JHAUSNEUBAU FÜR HERRN LEO KOLMER/ERBACH.

ERBACH IM OKTOBER 1962

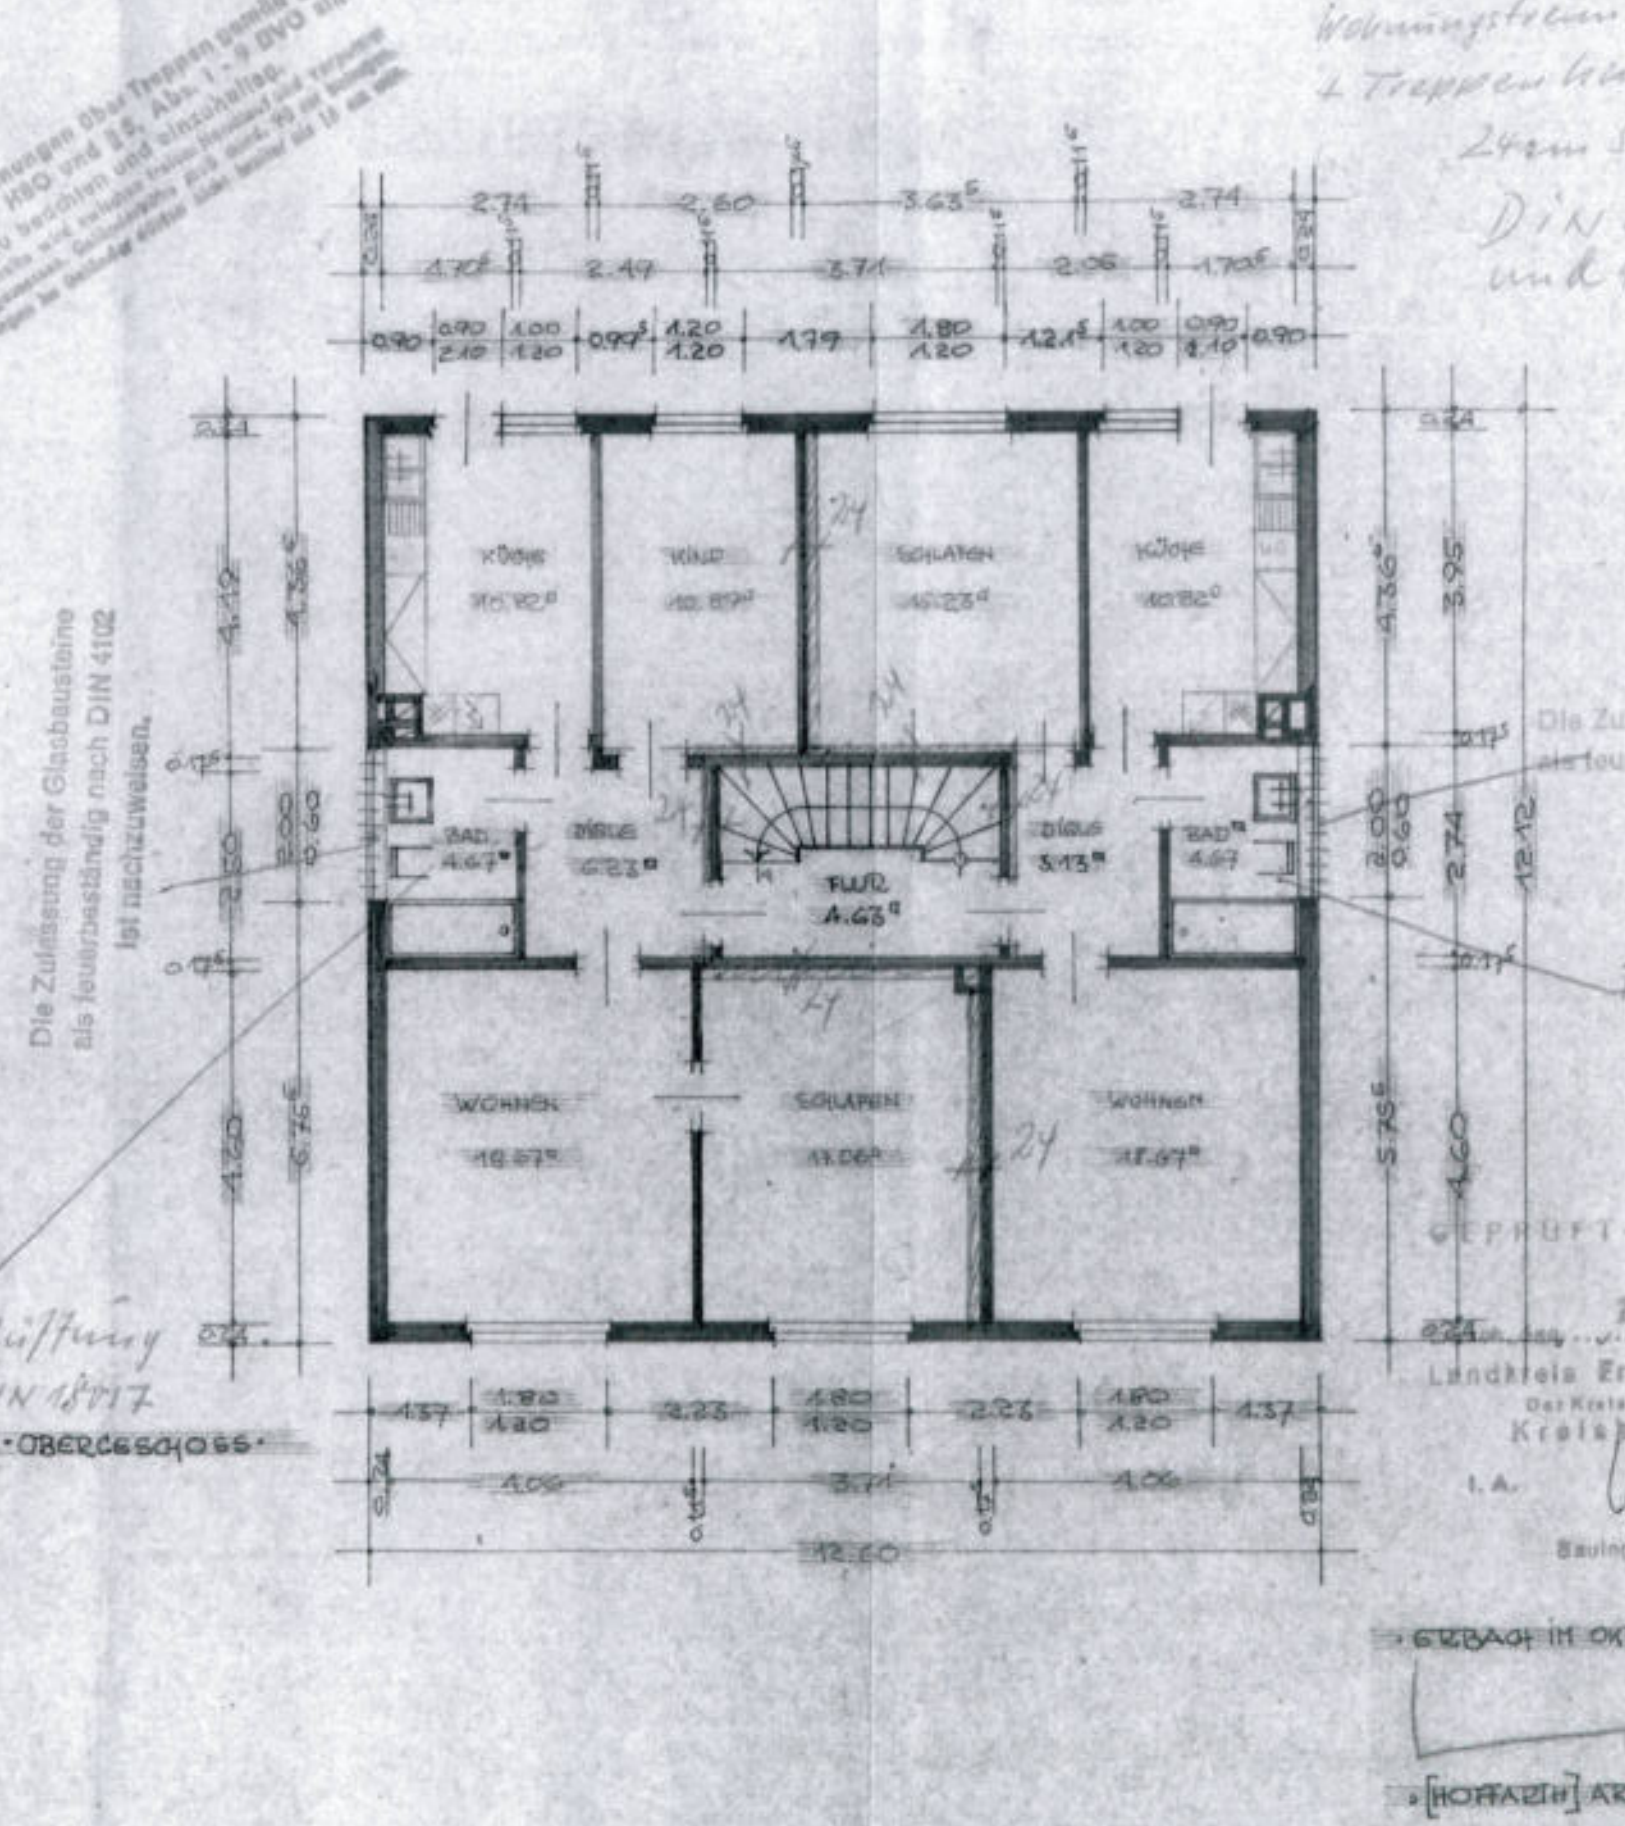
Die Zustimmungen über Treppen sowie Abs. 1 - 7 HBO und § 5, Abs. 1 - 9 DVO sind genau zu beachten und einzuhalten. Treppenaufg. wird nutzbar (lichte Handlauf und tragende Wand gemessen. Geländerhöhe 1,00 m, Handlauf und tragende Brüstungen bei Geländer über Gelände über 12 m min. 90 cm hoch.

Die Zustimmung der Glasbausteine als feuerbeständig nach DIN 4102 ist nachzuweisen.

Wohnungstrennw
T Treppen beam
24cm St
DIN 4
und 41

Die Zulas
als feuerb
ist
